Studienauftrag im selektiven Verfahren Gestaltung Schifffländi, Stein am Rhein

Beurteilungsbericht | Schlussfassung

Projekt des Teams vetschpartner Landschaftsarchitekten, Zürich

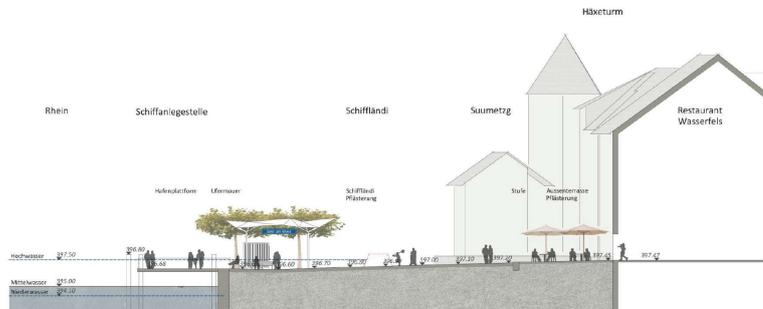
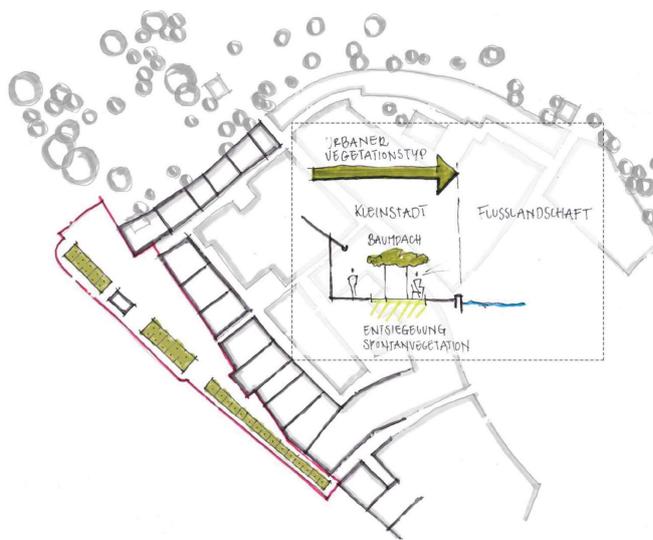
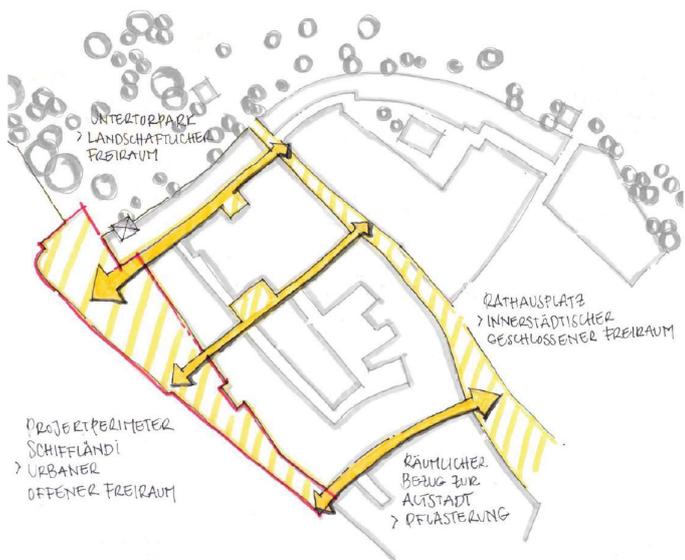
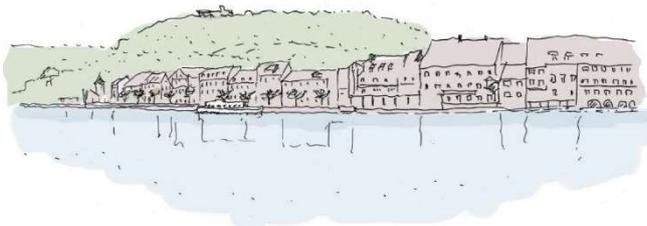
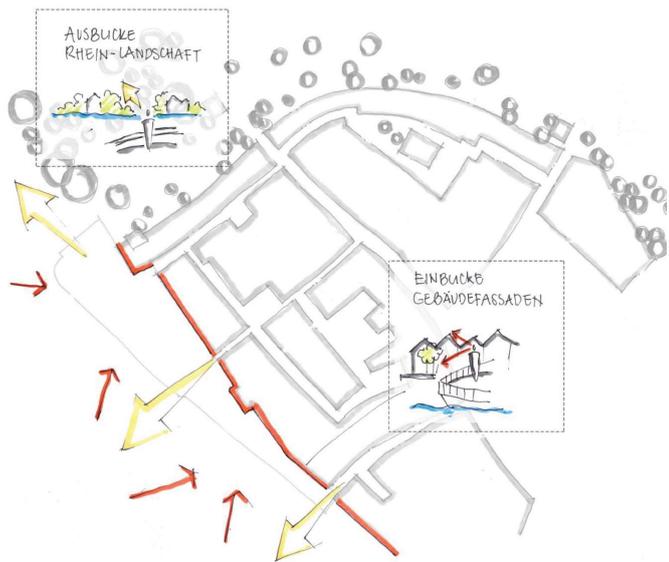
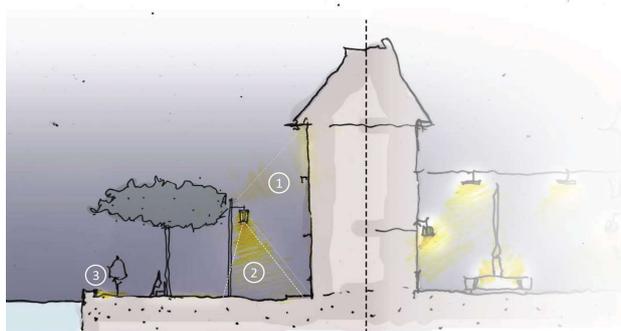
Im Projekt «Rhenus» wurden die bestehenden Qualitäten des Ortes genau untersucht und dienen dabei als Leitidee. Die verschiedenen Freiräume von Stein am Rhein, der Grüngürtel, die innerstädtischen Freiräume und die Schifffländi, sollen als eine Einheit verstanden werden.

Die Anbindung der Schifffländi an den städtischen Kontext wird anhand der Fortführung des Altstadtbelags, der Pflasterung, erreicht. Neu erstreckt sich die Pflasterung von den Gassen hinaus bis an die Hafenummauer. Identitätsstiftende Elemente wie die geschnittene Kastanienreihen werden aufgenommen und als wichtige raumbildende Elemente eingesetzt.

Die Ansicht der Stadt von der anderen Uferseite ist dem Entwurfsteam wichtig, weshalb die geschnittenen Bäume als Leitidee für neue Baumpflanzungen dienen. Beginnend als Baumreihe werden zwei weitere Bereiche als Kiesintarsien mit einer zweireihigen Pflanzung weitergeführt. Die daraus entstehenden Baumdächer aus Linden bilden eine Promenade, die dem Platz eine räumliche Schicht zu den Fassaden vorlagert. Diese Schicht verleiht dem Raum eine Tiefenwirkung, ohne die markante Wirkung der Silhouette von Stein am Rhein zu gefährden. Die Typologie der Promenade gefällt und ist ein spannender Ansatz.

Als westlicher Abschluss wird eine grosszügige Treppenanlage angelegt. Räumlich vermag dieser Vorschlag nicht zu überzeugen. Die räumliche Ausgestaltung der «Intarsien» mit den Baumreihen, speziell in der Nord-West-Ecke wird kritisch beurteilt. Es wird nicht auf die bestehende Rundung der Ecke reagiert. Die Aufweitung des Platzes hin zu dieser Treppe wirkt unbeholfen. Die Platzierung der Baumfelder sind zu unpräzise, wodurch räumlich schwierige Orte entstehen. Auch eine klare Haltung zum Übergang in den Rheinuferweg wird vermisst.

Die Mittelzone wird weitgehend offen und frei von einer Bestuhlung gehalten. Einzig das bodenebene Wasserspiel wird in der Verlängerung der Choligass, innerhalb dieser Zone, platziert. Einreihige Sitzbänke und Veloparkplätze sind unter den Baumdächern angeordnet, wodurch der attraktive Aufenthaltsraum geschwächt wird, da hätte eine stärkere Bestuhlungsidee gutgegan.

Die Kiesflächen mit den Gehölzen dienen als Versickerungsflächen und Schwammkörper für das Oberflächenwasser. Beim Zugang zum Schiffsteg gibt es eine grössere Freifläche mit Pavillondach als Unterstand für die Passagiere. Das Pavillondach besteht aus einer Holz-Leichtbaukonstruktion, faltet sich ähnlich einem Blätterdach auf und bildet den Abschluss des westlichen Baumkörpers vor dem freien Zugang zum Schiffsteg. Unter dem Dach werden Bänke und Stühle für den Aufenthalt angeboten sowie bei Bedarf ein Schiffcontainer für zusätzliche Nutzungen wie Marroni-Verkauf, Glace-Verkauf etc. ergänzt. Die Lage des Pavillons zwischen dem Zugang zu den Schiffen und der Suumetzg als Kartenverkaufsschalter kann nachvollzogen werden. Die Form des Pavillons (Interpretation des Baumdaches) wirkt etwas beliebig und fehlt am Platz.

Die Restaurantterrassen werden steinern in derselben Pflasterung des Platzes angelegt und überbrücken die Höhenunterschiede mittels Stufen und Rampen. Zugleich dienen Absätze zwischen den Restaurants als Abgrenzung der jeweilig, zugehörigen Terrassenbereiche. Die fix angeordneten Aussenbereiche der Restaurants lassen wenig Flexibilität zu.

Das Projekt hat eine wesentliche Anpassung nach der Zwischenkritik erfahren und wurde grundlegend überarbeitet. Die Jury würdigt diesen Prozess. Die klare Plangrafik und verständliche Analysedarstellungen werden jedoch zu wenig stringent in das Projekt überführt. Die Herleitung des Konzeptes kann nicht vollumfänglich nachvollzogen werden. Die Jury zweifelt an der Belebung der räumlich offenen Mittelzone als qualitätsvoller Aufenthaltsbericht und vermisst die Übersetzung der Typologie einer Promenade auf die ortsspezifischen Eigenschaften und Geometrien.

Das vorgeschlagene Holzdeck entlang der Hafenkante oberhalb der Schiffanlegestelle ist – wie im Programm beschrieben – in dieser Form nicht realisierbar. Auch die Setzungen der Ausstattungsgegenstände wirkt unsicher.

Das Konzept der Lichtgestaltung entwickelt sich aus der Basis einer sehr umfangreichen und detaillierten Nachtanalyse inklusive der Aufnahme der vorherrschenden Leuchtentypologie. Letzteres führt zum Konzept einer zeitgemässen Altstadt-Laterne und einer klar begründeten, wenn auch etwas üppigen, Lichtsprache. Das Lichtgestaltungskonzept sorgt für eine hohe Aufenthaltsqualität in Abendstunden. Die vorgeschlagene Fassadenaufhellung zeigt zudem den sehr subtilen Umgang hinsichtlich

Lichtverschmutzung und Stadtmarketing auf. Die Lichtlinien-Begrenzung zum Wasser hin wird jedoch hinsichtlich Unterhalts und visueller Wahrnehmungsschwelle als kritisch betrachtet.

In der Summe präsentiert sich das Projekt mit einer gewissen Klarheit durch die gewählten Gestaltungsmitteln. Die räumliche Differenzierung und die Aufenthaltsqualität der einzelnen Bereiche werden vermisst. Dennoch ist es ein interessanter Projektbeitrag, der vor allem mit den geschnittenen Baumdächern, anders als die anderen Teams reagierten und zu wertvollen Diskussionen führte.

Projekt des Teams METTLER Landschaftsarchitektur AG, Gossau

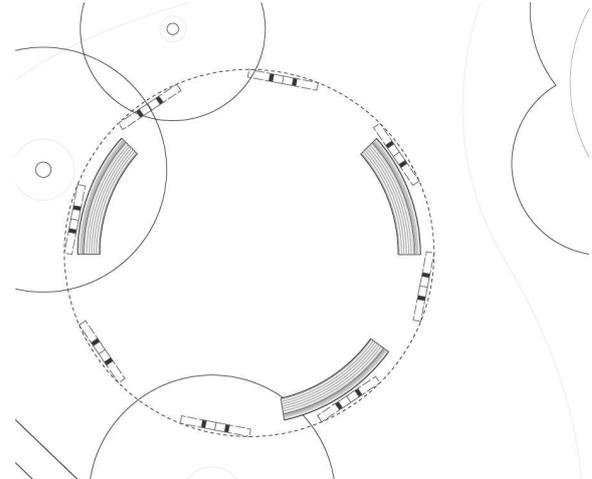
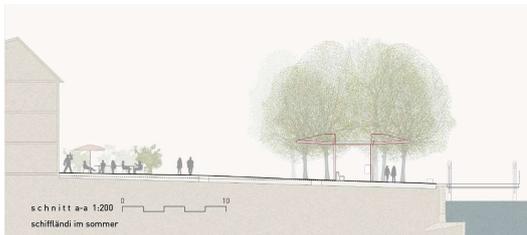
Das Projekt «Flussperle» schlägt einen einfachen und ruhigen Entwurf vor, der eine vielfach nutzbare Schifffländi schafft. Die Ruhe und Einfachheit zusammen mit einem interessanten Entwurf zum Pavillon wurden positiv aufgenommen. Fragen ergaben sich in der Typologie des Entwurfs als «Stadtgarten», welcher weniger den Bezug zur Stadt thematisiert, sondern als Hybrid zwischen Park oder Garten und der in der Altstadt von Stein am Rhein vorzufindenden Gassen und Plätzen gelesen wird. Diese Typologie scheint an diesem Ort nicht schlüssig.

Das präzise Setzen eines Belagsbandes entlang der Fassaden klärt den Übergang von Schifffländi zu Stadt und stärkt den Platz selbst. Die Ausformulierung dieses «Randes» um den Platz hat im Vergleich zur Zwischenbesprechung an Klarheit und Präzision gewonnen. Sinnvoll werden die vorhandenen Zugänge in dieses Belagsband integriert. Das Belassen des heutigen Niveaus der Platzfläche vor dem Restaurant wird begrüsst.

Die Wahl der Baumgrössen und der Baumarten ist räumlich angemessen und ergibt ein spannendes Nebeneinander von verschiedenen markanten Baumarten. Die verschiedenen Grüntöne und die Herbstfärbung können den Ort optisch beleben. Zudem weisen sie in Teilen auch erhöhte ökologische Werte auf. Die Wahl von mehreren Baumarten schafft eine klimaresilientere Bepflanzung.

Die Lage des Pavillons zwischen Schiffanlegestelle und Suumetzg erscheint richtig. Der Nutzen und die Realisierung der verschiebbaren Bänke unter dem Pavillon wird in Frage gestellt und wirkt etwas gesucht. Die grössere Konstruktion bietet eher wenig Erholungsqualität. Der Spielwert dieser Elemente lässt sich mit dem vorgegebenen Projektstand nicht beantworten. Die runde Form ist vorstellbar und könnte in der weiteren Detaillierung noch an Stärke hinzugewinnen.

Der punktuelle Einsatz von Gussasphalt erscheint funktional sowie auch optisch eine Bereicherung und senkt die Unterhaltskosten. Die vorgeschlagene Lage dieses Belages deckt jedoch nicht die massgebenden Besucherbewegungen ab. Die Frage nach der präzisen Ausformulierung der Aussenbereiche der Restaurants wird im Projekt nicht beantwortet. Die angedachten ökologischen Werte der Anlage werden für die Schifffländi als gut eingeschätzt. Die Zugänglichkeit für Feuerwehr und Anlieferung ist nicht gegeben, könnten vermutlich in der Projektweiterentwicklung aber noch integriert werden. Das Farbkonzept für das Mobiliar der Restaurants wurde sinngemäss aus dem Bestand der Fassadenfarben entwickelt und kann sich stimmig einfügen. Die Baukosten werden im Vergleich zu den anderen Beiträgen als tief eingeschätzt. Die Unterhaltskosten liegen im Mittelbereich der eingereichten Projektbeiträge.

Das vorliegende Lichtkonzept ist etwas Technik-lastig. Die Leuchten sind jedoch sehr gut entblendet und das Licht wird zielgerichtet eingesetzt. Die Lichtführung ist nachvollziehbar und folgt den räumlichen Hauptelementen. Wärmere Lichtfarben (1'800 bis 2'200K) resp. PC Amber wären zu prüfen. Vorgeschlagene Steuerung und Entblendung sorgen für minimale Lichtimmissionen. Unklar bleibt die Beleuchtung in der Nähe der Quaimauer. Hier scheinen die Leuchten direkt in den Wasser-raum zu leuchten.

Projekt des Teams raderschallpartner ag landschaftsarchitekten bs la sia, Meilen

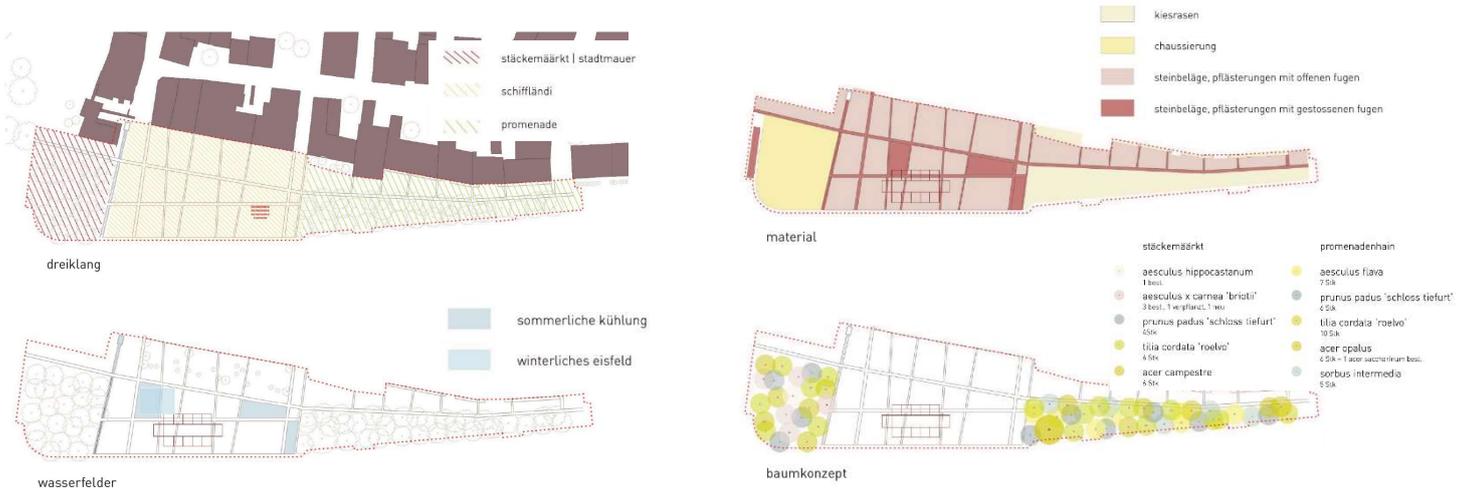
Das Projekt «Dreiklang» analysiert die historische Entwicklung der Schifffländi und gliedert sie sinngemäss in drei Abschnitte. Die Gliederung in diese drei Bereiche erwirkt eine hohe Selbstverständlichkeit der neuen Schifffländi. Die vorgeschlagenen Baumhaine ergeben eine schlüssige räumliche Gliederung des Ortes, lassen einen Teil der Häuserzeile weiterhin vom gegenüberliegenden Ufer aus positiv wahrnehmen und rahmen einen baumlosen Raum, der als besondere Qualität des Ortes seitens der Jury gewürdigt wurde.

Die Ausgestaltung wurde kontrovers diskutiert. Das Führen der chaussierten Beläge bis an den Rand der Uferkante lässt die Schifffländi in drei Teilbereiche zerfallen. Die mediterrane Stimmung im Mittelbereich kontrastiert für die Jury unverständlich mit dem ökologisierten Bereich in der Promenade.

Die Belagsbänder vermögen einen Beitrag zur behindertengerechten Erschliessung des Platzes zu leisten, wirken jedoch unruhig. Die drei Wasserfelder, wie auch der Wasserlauf, versprechen spannende und überraschende Spielelemente zu werden, erscheinen jedoch zusammen mit den Trinkbrunnen als zu viele Themen und Formen von Wasser auf der Schifffländi.

Die Erhöhung der Vorbereiche der Restaurants wird kritisch beurteilt, da der Platzfläche der Schifffländi ihre Grosszügigkeit genommen wird und die betroffenen Gebäude ihres Sockels beraubt werden.

Zusammenfassend ist es ein Zuviel von interessanten Ideen an einem Ort, die durch ihre Menge thematisch in Konkurrenz treten und so das starke Konzept schwächen.

Die Aufenthaltsqualität wird als gut beurteilt. Dies gilt für die touristische Nutzung in der warmen Jahreszeit sowie für die Nutzung der Bewohnerinnen und Bewohner abends und ausserhalb der Tourismussaison. Ebenso sind eine gute Zugänglichkeit sowie Wendemöglichkeit für die Feuerwehr und die Anlieferung vorhanden. Die Hindernisfreiheit für Rollstühle ist angedacht, jedoch noch nicht gegeben.

Die gewählten Baumarten vermögen zu überzeugen. Ihre Grösse sowie die Artenzusammensetzung, die das Spezifische und die Geschichte des Ortes weiterführen und die Verwandtschaft zum Stäckemäarkt aufnehmen, aber auch eine ökologische Aufwertung vornimmt, sind präzise gewählt. Der Vorschlag mit Hainen vermag auch eine klimaresiliente Bepflanzung zu konzipieren. Die eher hell gewählten Beläge verhindern ein starkes Aufheizen im Sommer. Die grossen, in Teilen begrünzten, Kiesflächen und die mehrheitlich offenen Fugen der Pflasterung ermöglichen eine maximale und direkte Aufnahme des Regenwassers in den Untergrund und mit der starken Begrünung eine hohe Verdunstungsleistung vor Ort. Der ökologische Wert des Projekts «Dreiklang» wird für diesen Standort als hoch beurteilt. Bezüglich der Kosten bewegt sich dieser Beitrag im Vergleich zu den anderen Vorschlägen im mittleren bis höheren Segment.

Die Platzierung der Orangerie auf dem neuen Platz der Schifffländi ist sehr prominent. Das Projekt stellt dieses Element in den Mittelpunkt, sowohl räumlich wie auch thematisch. Diese Wichtigkeit wird in der Stadtansicht vom Wasser her zusätzlich betont, was in der Beurteilung eher kritisch gesehen wird, das Bauwerk wird in der Realisierung voraussichtlich einiges an «Leichtigkeit» verlieren, es wirkt wie ein überdimensionierter «Ticketschalter» und auch als direkte Konkurrenz zur Suumetzg als eigentlichem Verkaufsschalter. Auch die Grösse im aufgeklappten Zustand erscheint an dieser Stelle zu wuchtig. Die Verortung zentral vor dem Zugang auf die Schiffe wird kritisch beurteilt. Die Bewirtschaftung der Orangerie im Sommer- und vor allem im Winterbetrieb wird Einiges an Aufwand mit sich bringen, die Funktion im Winter als «Ausstellungsfläche» für Nicht-Winterharte Gewächse wirkt gesucht.

Das Lichtgestaltungskonzept basiert offenbar auf einer gründlichen Abendbetrachtung des Perimeters und darüber hinaus. Auf Nachttiere und städtischen Dunkelraum wird entsprechend detailliert eingegangen. Das Konzept ist nachvollziehbar und sorgt mit ökonomischem Lichtaufwand für eine hohe Aufenthaltsqualität in Abendstunden.

Das Projekt «Dreiklang» wurde als eine sehr engagierte Arbeit mit einem tragfähigen Konzept, vielen interessanten Ideen und guter Wirkung in der Stadtsilhouette wahrgenommen. Die neu geschaffenen Charaktere der Schifffländi und die Menge der Interventionen konnten die Jury aber nicht überzeugen.
